水栓金具_外観類似品情報

No. R-020

件名 TBJ20・TBJ20S 開閉バルブの違い

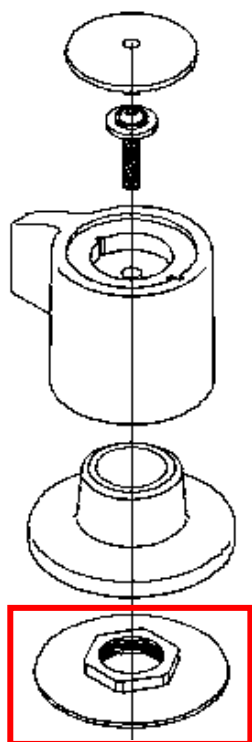
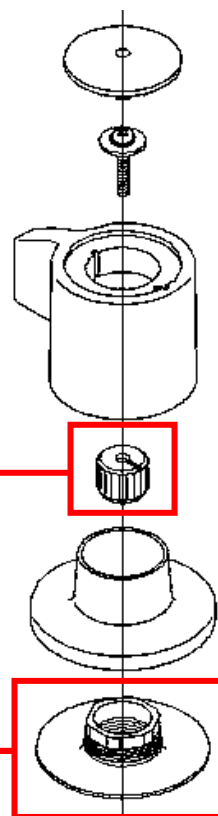
- ハンドルを外し、フランジの形状を確認して判断してください。
- ブッシュの有無を確認して判断してください。

ブッシュの有無

フランジの形状

前期品と後期品ではハンドルや開閉バルブなどの補修部品が異なります。
